Verslag participatieruimte ontwerp BG5

Vergaderdatum
13 maart 2023

Onderwerp
Verslag bewonersbijeenkomst BG5 – 13 maart 2024

Participatieruimte entreegebied BG5 (rode vlak)

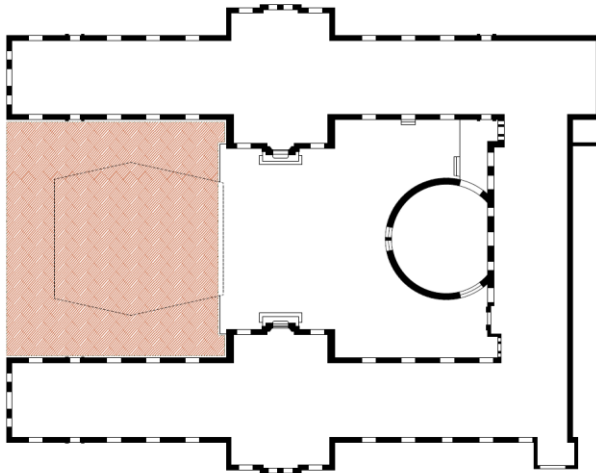
Voor de participatie nu ligt de focus op de begane grond van het paviljoen en gebied eromheen, zoals in de afbeelding is te zien. VOX-POP stond in het vorige ontwerp ingetekend op de begane grond in het paviljoen. Er is besloten om VOX-POP niet meer in BG5 te programmeren. De invulling van de begane grond ligt daarom open en we kunnen samen met de omgeving, in een co-creatieve sessie, bepalen wat daar het beste kan komen. Dit sluit ook aan bij het advies van de CRK dat er meer ruimte moet komen voor de entree en dat er nog een keer goed moet worden gekeken naar de buitenruimte.

Op de begane grond zijn wel een aantal elementen nodig vanwege de functie en de wensen van de UvA, namelijk een entree, een lift en mogelijk een trap naar de bovengelegen zaal, een ontvangstbaliefunctie en de constructie onderdelen die nodig zijn om het hele gebouw te dragen.

Het gebouwwolume op de eerste verdieping, de collegezaal, willen we behouden. De wens van de UvA was destijds om een nog grotere zaal te maken. Er is toen besloten om een kleinere zaal hier te maken en een grotere zaal in de Oudemanhuispoort. Deze zaal is daarom nodig op deze locatie. Dit betekent dat de diamantvorm op de verdiepingen in ieder geval behouden blijft. Wat dit voor de begane grond betekent, is bespreekbaar.

Tjeerd: Dit is meer participatieruimte dan we hadden verwacht. De afdeling Monumenten en Archeologie (MenA) eist dat de gevels van de vleugels van het monument zichtbaar blijven, maar een paviljoen creëert stegen die moeilijk veilig in te richten zijn. We hadden verwacht dat we alleen mee konden denken over de stegen.
